NOTA GC N° 299/2026

Ref.: Licitación Pública (Modo IV) N° 07/2026. SOLPED N° 11.000.042
"Remodelación integral edificio ACC, edificio de potencia, edificio simulador, edificio operativo, TWR y nueva caseta PSA – Comodoro Rivadavia".

CIRCULAR N° 1 – MODIFICATORIA CON CONSULTAS

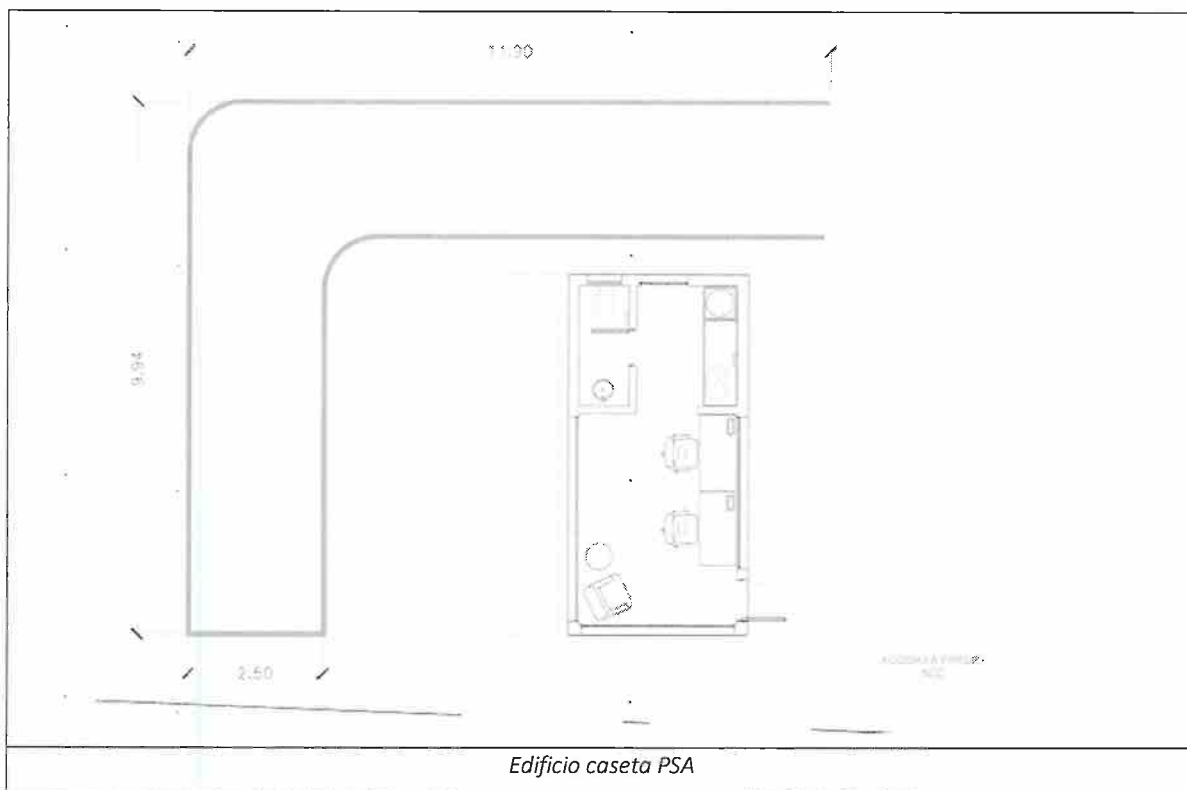
Pavimento concreto asfáltico (15cm base granular + 5cm carpeta): La documentación licitatoria no incluye planos ni ETP para este ítem. Se solicita documentación técnica para su correcta cotización.

Se especifica rubro pavimento concreto asfáltico:

- Subrasante adecuadamente preparada y compactada.
- Base granular de 15 cm de espesor compactado.
- Carpeta de concreto asfáltico de 5 cm de espesor compactado.

La base granular deberá ejecutarse con material granular seleccionado, libre de materia orgánica y otros elementos perjudiciales, extendido, humedecido y compactado hasta alcanzar la densidad especificada en proyecto.

La carpeta de concreto asfáltico deberá ejecutarse sobre una superficie limpia, firme y adecuadamente acondicionada, mediante mezcla asfáltica en caliente. El espesor terminado será de 5 cm compactados.
